**Modulo per la presentazione delle osservazioni per i piani/programmi/progetti sottoposti a procedimenti di valutazione ambientale di competenza statale**

**Progetto di un parco eolico composto da 5 aerogeneratori di potenza nominale pari a 6.6 MW, per una potenza complessiva pari a 33 MW, da ubicarsi nel Comune di Altamura (BA) località "La Marinella", con opere di connessione e infrastrutture indispensabili da ubicarsi nel Comune di Matera (MT).**

**Codice procedura 8418 del 10/05/2022**

**Proponente: La Marinella S.r.l.**

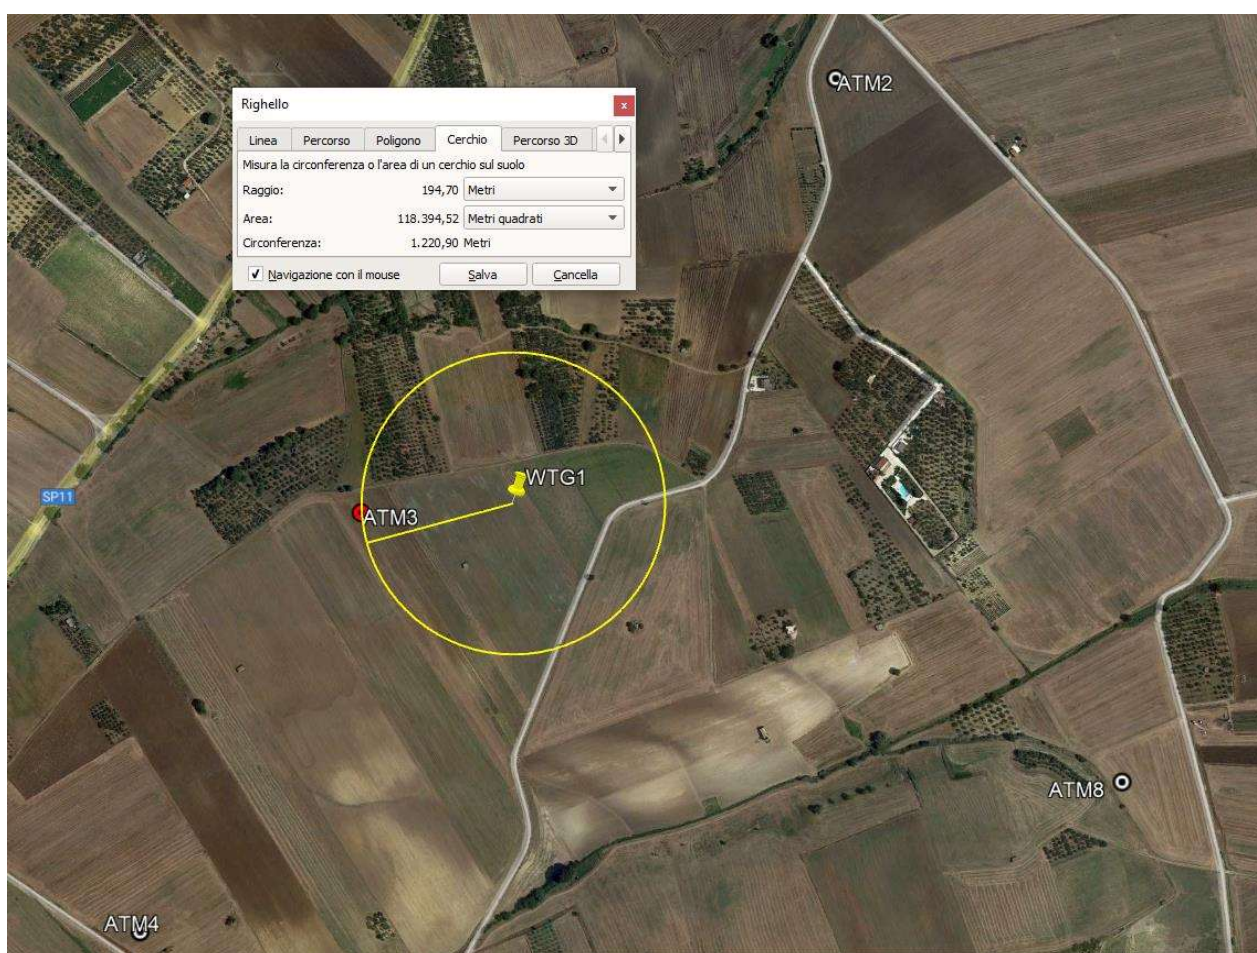
Nel caso dell'interferenza n. 1, l'aerogeneratore WTG01 presentato da La Marinella **non può coesistere** con l'aerogeneratore denominato ATM3 presentato in VIA dalla wpd, in quanto la loro distanza risulta nettamente inferiore a 510m. Gli aerogeneratori proposti dalla wpd sono caratterizzati da un diametro pari a 170m, pertanto, la distanza minima tra gli stessi, pari a 3 volte il diametro, dovrebbe risultare pari almeno a 510m. La posizione dell'aerogeneratore individuata da La Marinella risulta in sovrapposizione con l'aerogeneratore di wpd.

**La Società wpd Altilia srl chiede la rimozione o la delocalizzazione a distanza adeguata degli aerogeneratori WTG01 e WTG02 previsti nel progetto della Società La Marinella srl, tenendo in considerazione il layout presentato in VIA dalla wpd Altilia srl, acquisita dal MITE in data 11.08.2021 con prot. n. 88560/MATTM, sulla base di quanto previsto dalle Linee guida Nazionali e delle osservazioni sopra esposte in merito alle distanze minime tra gli aerogeneratori.**

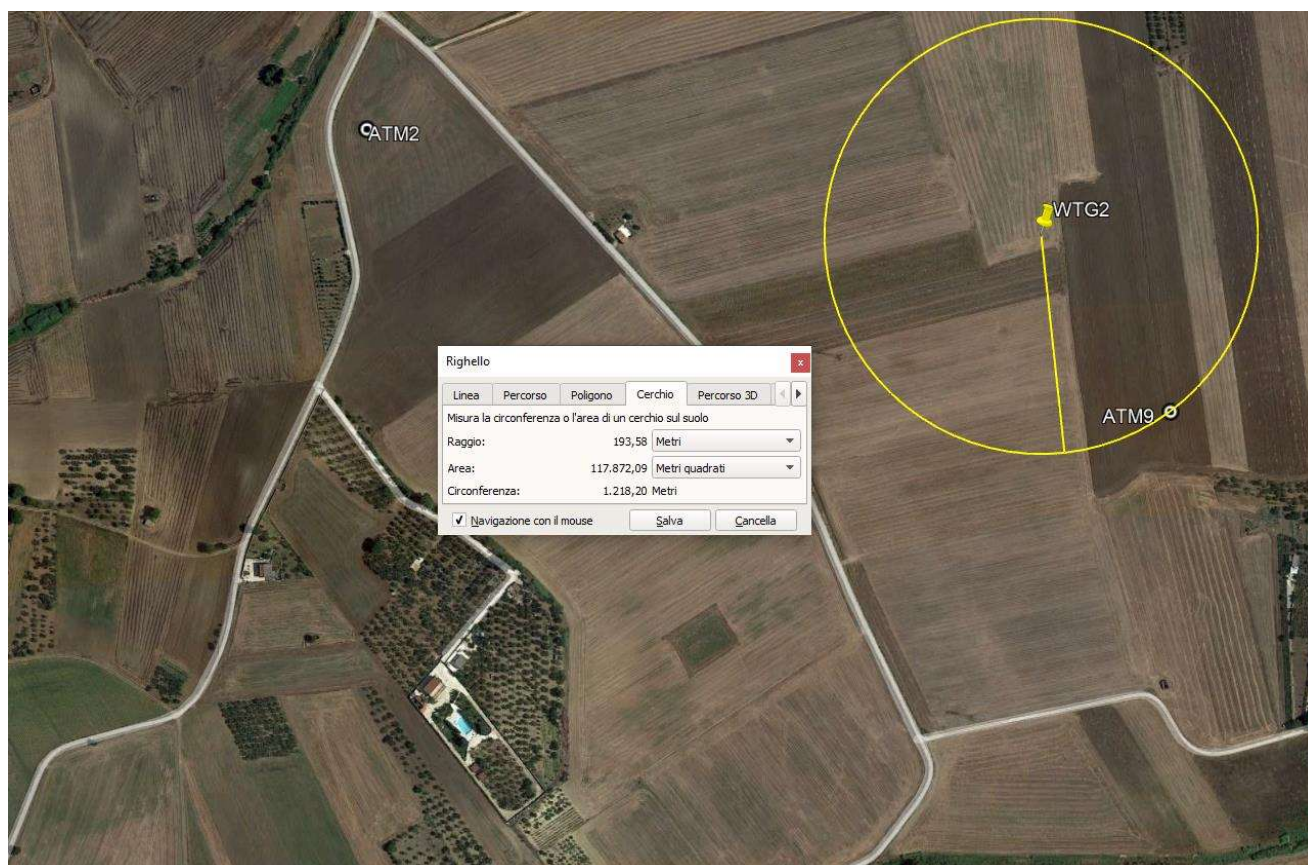
Anche nel caso dell'interferenza n. 2, i due aerogeneratori non possono coesistere; infatti, l'aerogeneratore WTG02 di La Marinella è posto rispetto all'aerogeneratore ATM9 di wpd secondo la direzione prevalente del vento. La distanza minima da considerare è pari a 5-7 volte il diametro, ossia 850 - 1190 m; pertanto, deve essere valutato scrupolosamente l'effetto cumulo delle turbine e l'effetto scia. La distanza da mantenere dal layout di wpd per evitare qualunque tipo di effetto dovrebbe essere pari a 1190m (7 volte il diametro maggiore pari a 170m).

Di seguito si riporta uno stralcio dei due layout in sovrapposizione.

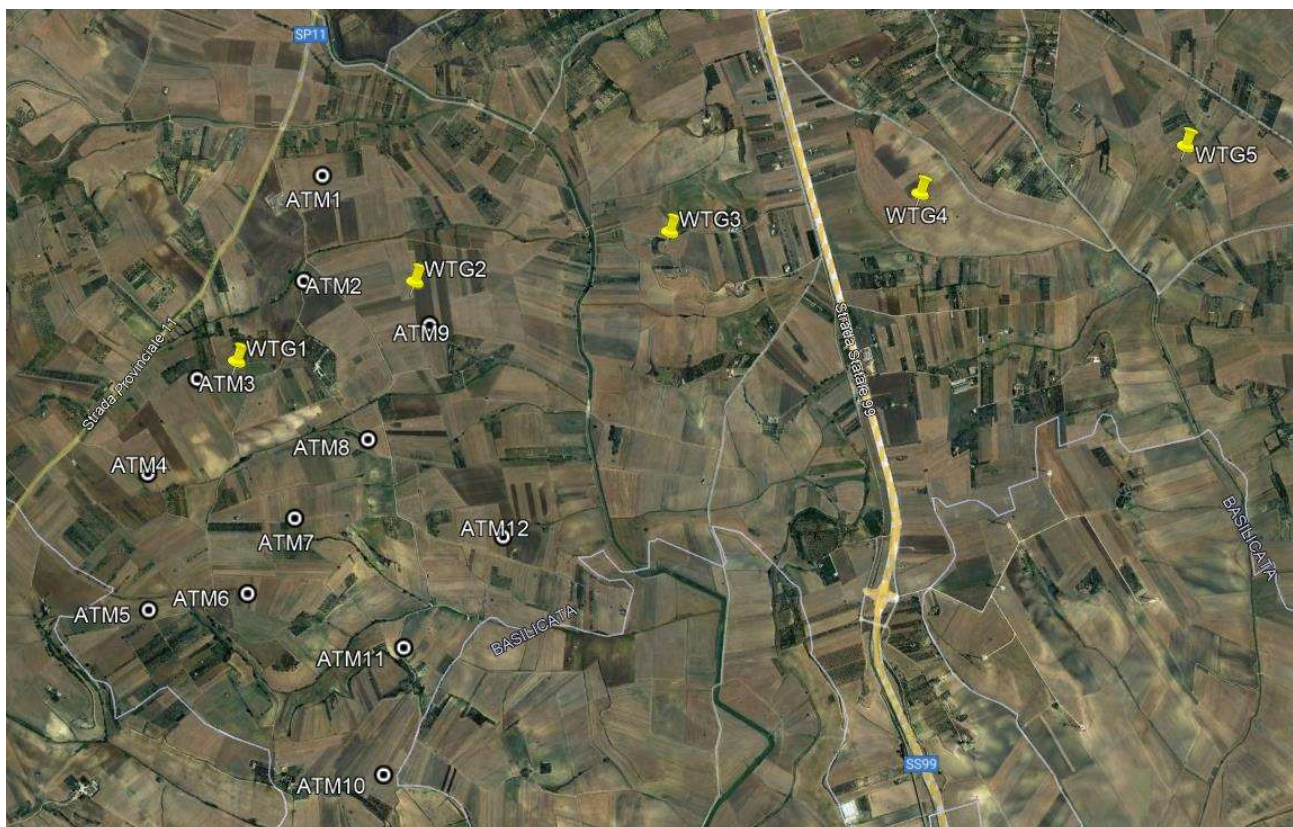
**In considerazione di ciò, si informa che il progetto eolico proposto da La Marinella insiste in parte sulla stessa area interessata dai 12 aerogeneratori della wpd e, pertanto, alcune delle posizioni proposte dalla Marinella sono incompatibili.**

**Per il principio della priorità cronologica, pertanto, si ritiene che la società La Marinella srl debba adeguare il proprio layout rispettando le dovute distanze dal progetto proposto dalla scrivente.**
